南海プライウッド株式会社

「枕棚框付セット C Cシリーズ」部材仕様変更のお知らせ

枕棚框付セット C Cシリーズ (総合カタログ P220 / Cシリーズカタログ P5)

[シナ・シルキーホワイト柄]

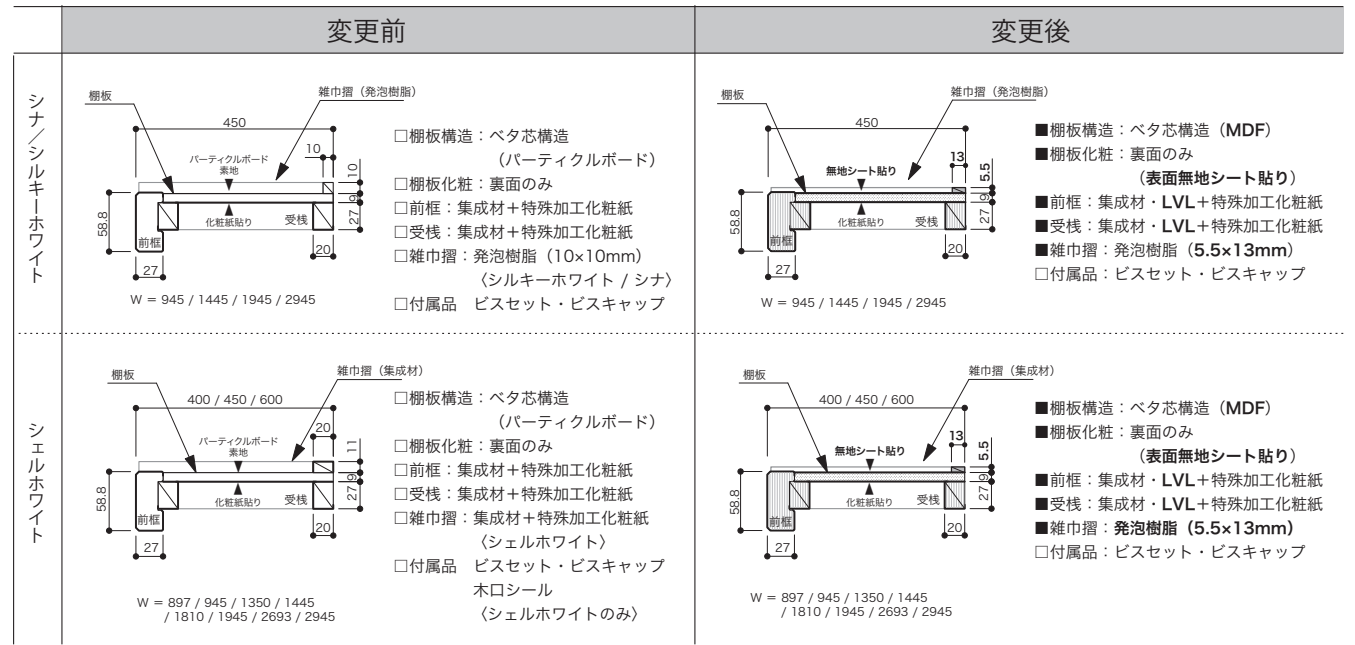
変更箇所	変更前	変更後
雑巾摺	発泡樹脂 断面サイズ 10×10mm	発泡樹脂 断面サイズ 5.5×13mm
側受棧サイズ 断面	20×27mm	30×27mm
9尺・3m 棚板 枚数	2枚仕様 (3尺+6尺・1m+2m)	1枚仕様
